女川原子力発電所の状況について

平成27年8月25日

東北電力株式会社

4.2 敷地周辺の活断層評価について(第55回:7月3日開催)

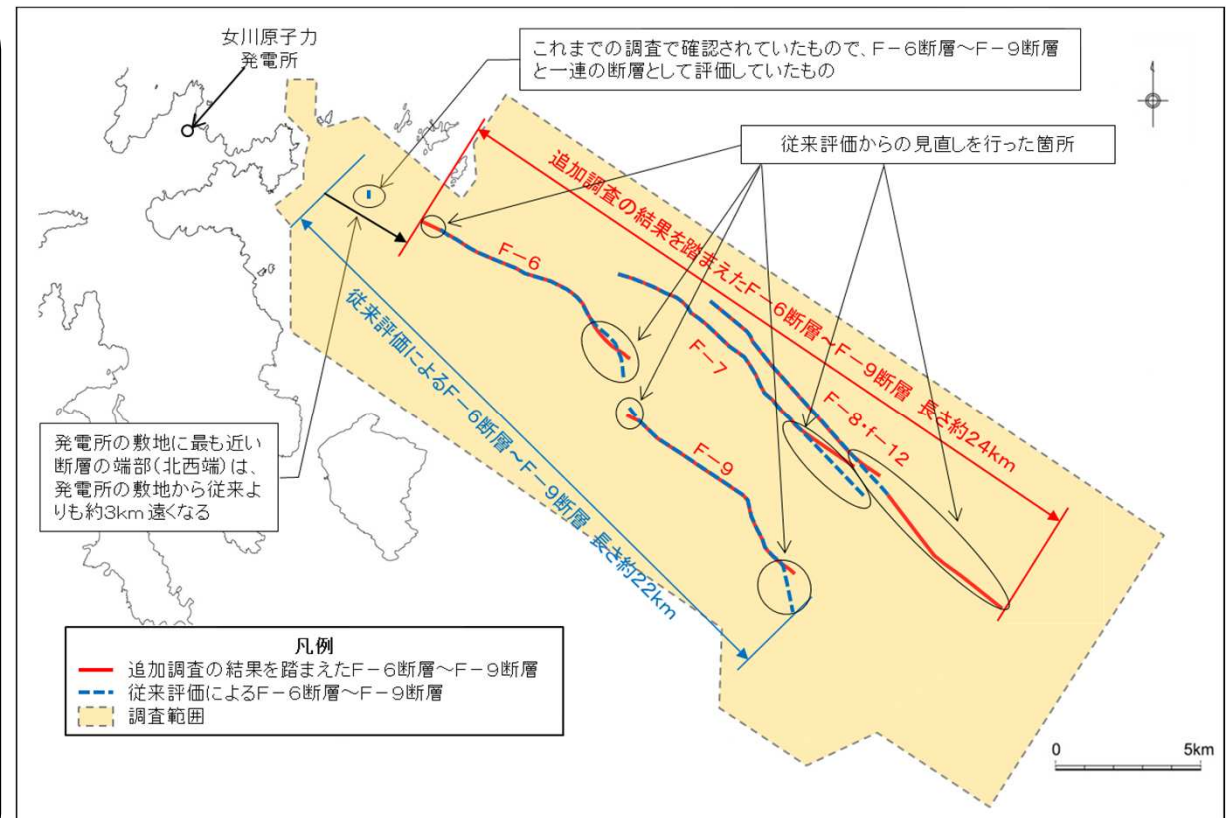
【指摘事項】

牡鹿半島東側のF-6断層～F-9断層の長さ、位置等に関する地質構造データの拡充のため、明確な調査結果を提示すること。

【今回の説明概要】

追加海上音波探査等の結果と評価を説明
(平成26年11月17日～平成27年2月1日)

- ・従来よりも約2 km長い、約24 kmと評価。
- ・発電所の敷地に最も近い断層端部の位置は、約3 km遠くなると評価。

【規制委員会の確認結果】

- ・必要な検討がなされており、適切に評価されていると判断いただいた。
- ・今後、活断層による地震動について、説明を実施。

4.3 原子炉格納容器圧力逃がし装置について(第60回:7月21日開催)

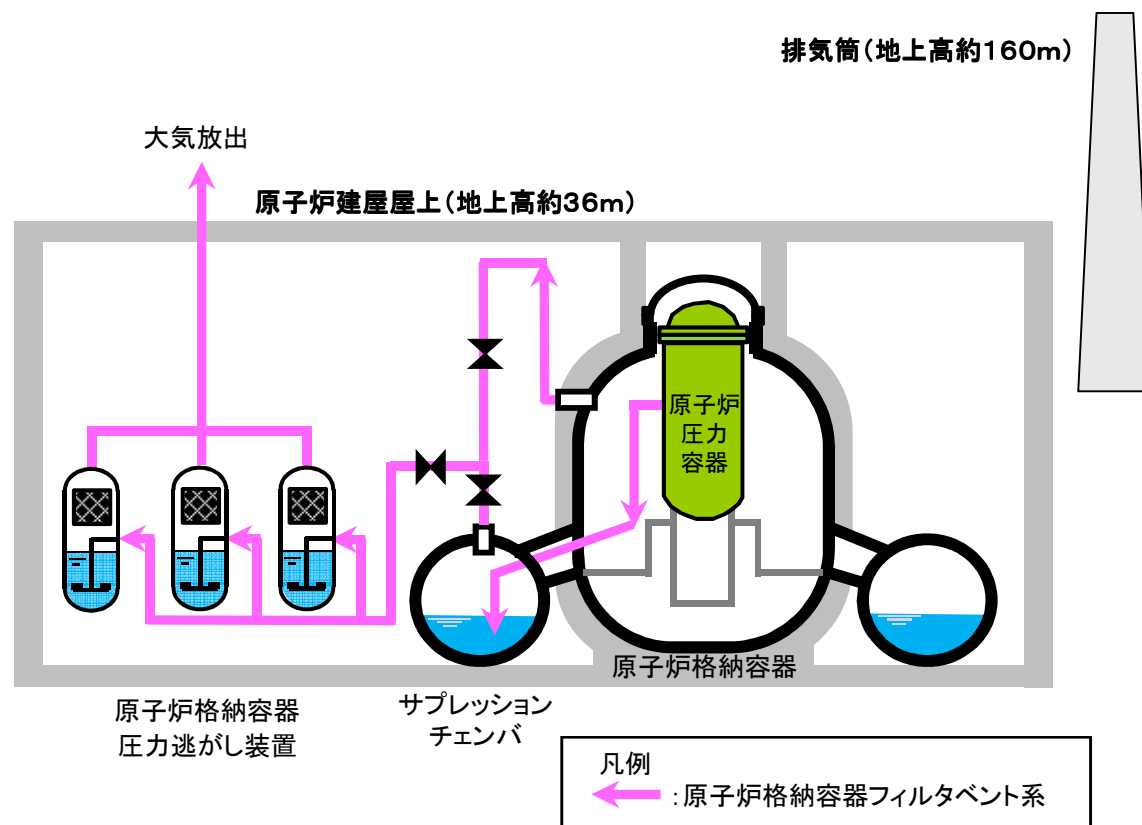
【指摘事項】

フィルタベント時の被ばく評価について、放出条件を総合的に評価するとともに、風向の出現頻度などのデータを提示すること。

【今回の説明概要】

- ・ 原子炉建屋屋上（地上高約36m）と排気筒（地上高160m）から放出する場合の放出位置の違いによる影響について評価。
- ・ 地形の効果により、放出高さの違いによる影響は限定的。

【規制委員会の確認結果】

- ・ 特段のコメント等はなかった。
- ・ 今後、フィルタベントの実施に係る判断基準等について、説明を実施。
